/// koso radar series ///

for RUNNER VXR200

RPM WIRING

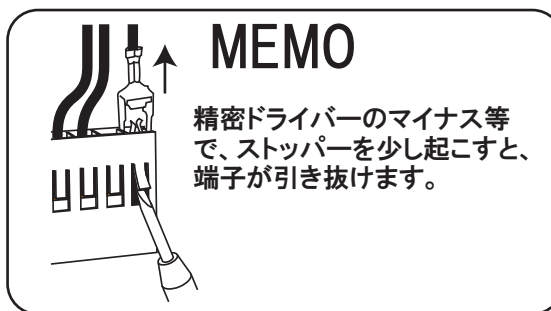
4ストローランナーで水温計を正常に作動させるには以下の配線端子の差し替えが必要です。
お手順をお掛けて申し訳御座いません。
なお、4ストローランナーにあるイモビ用LEDランプは使用出来ません。
オイル警告灯は点灯します。

- ① 8Pコネクターの下側の黒コードと黄/桃コードの端子を抜いて下さい。
- ② 一番下(もとは黒用)の穴に黄/桃コードを差し込んで下さい。
- ③ 黒コードは使用しませんのでショートしないよう絶縁テープ等で処理して下さい。
